Wasserpumpe

febi Nr. 32682

passend für

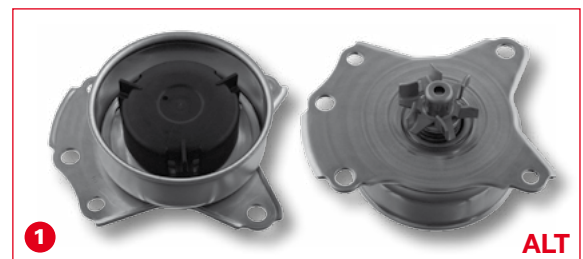
Die Wasserpumpe ist undicht.

Die vom Fahrzeughersteller verbaute Wasserpumpe kann materialbedingt undicht werden, da sie aus gestanztem Stahlblech ist (1). Im Extremfall kann ein kapitaler Motorschaden entstehen.

febi empfiehlt die Verwendung der Wasserpumpe febi 32682. Diese modifizierte Version der Wasserpumpe ist aus Aluminiumdruckguss gefertigt. Die Pumpe ist nun deutlich stabiler, Undichtigkeit wird verhindert. Zudem liefert febi die Wasserpumpe 32682 inklusive der notwendigen Dichtung, sowie dem passenden Schraubensatz.

Bei der Montage der neuen Ausführung dürfen die alten Schrauben nicht mehr verwendet werden! Das Anzugsdrehmoment der neuen Schrauben beträgt 28 Nm. Bei dem Einbau sind grundsätzlich die Vorgaben des Fahrzeugherstellers zu beachten!
